H26通学路合同点検 要対策箇所(勝岡小学校)

【勝岡小学校】

学校区域図

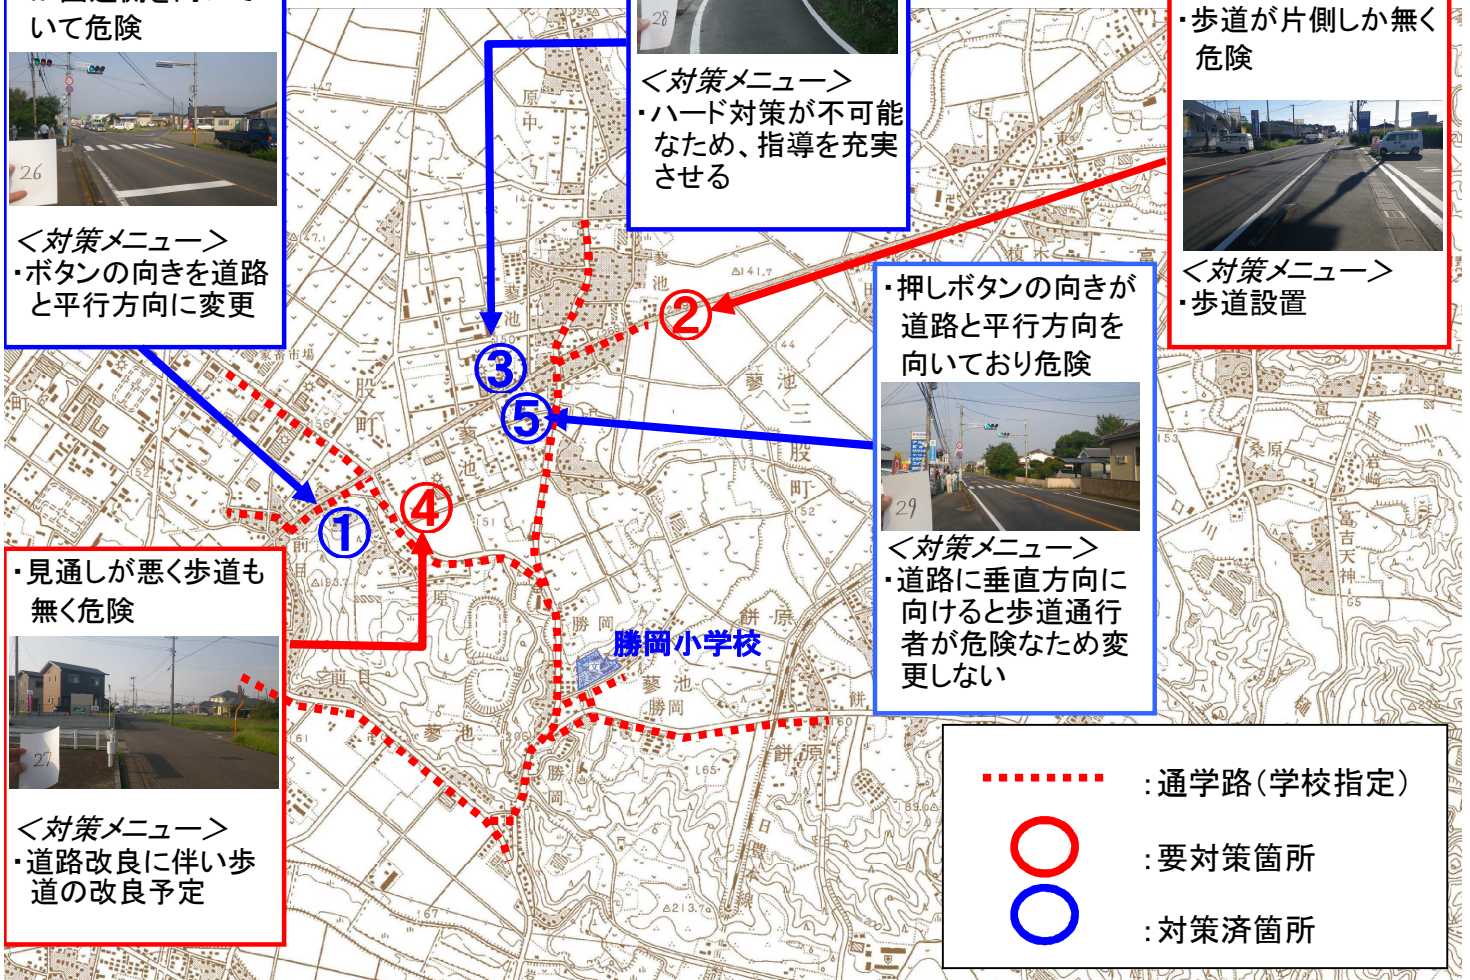
・カーブしている細い道路だが高速で車輛が通り危険

・歩道が片側しか無く危険

・押しボタンのボタンが国道側を向いていて危険

・押しボタンの向きが道路と平行方向を向いており危険

・見通しが悪く歩道も無く危険

＜対策メニュー＞
・ハード対策が不可能なため、指導を充実させる

＜対策メニュー＞
・歩道設置

＜対策メニュー＞
・ボタンの向きを道路と平行方向に変更

＜対策メニュー＞
・道路に垂直方向に向けると歩道通行者が危険なため変更しない

＜対策メニュー＞
・道路改良に伴い歩道の改良予定
